改善箇所説明図

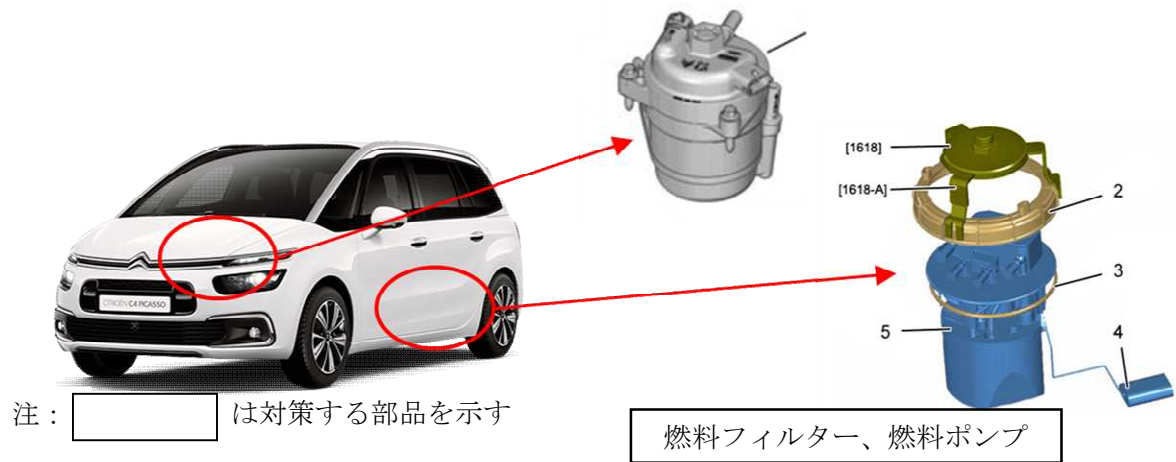
燃料ポンプ・燃料フィルターにおいて、保管管理が不適切なため、車両工場で注入したバイオディーゼル燃料が車両の長期保管により劣化しているものがある。そのため、燃料ポンプ等が詰まり、最悪の場合、エンストや始動不良が発生するおそれがある。

全車両、燃料ポンプと燃料フィルターを新品に交換し、燃料タンクを清掃する。

運転席側ドアロックストライカー上側の固定ボルトの頭に白ペイントを塗る。
